改善箇所説明図

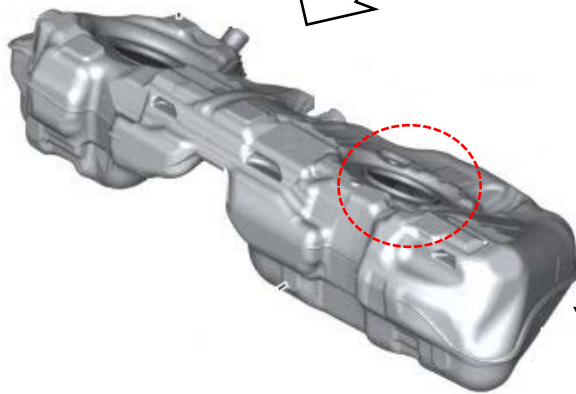
基準不適合発生箇所

燃料タンク

不具合の内容

燃料タンク上部に溶接されているカバープレートにおいて、溶接パッドの高さおよび溶接面積が不適切なため、走行振動等により溶接部に影響を受け、亀裂が生じる場合がある。そのままの状態で使用を続けると、亀裂が進展し、亀裂部位から燃料が漏れるおそれがある。

改善の内容

全車両、燃料タンクを対策品に交換する。

識別：左フロントドアロアヒンジ取り付けボルト(下側)の頭に白ペンを塗布する。
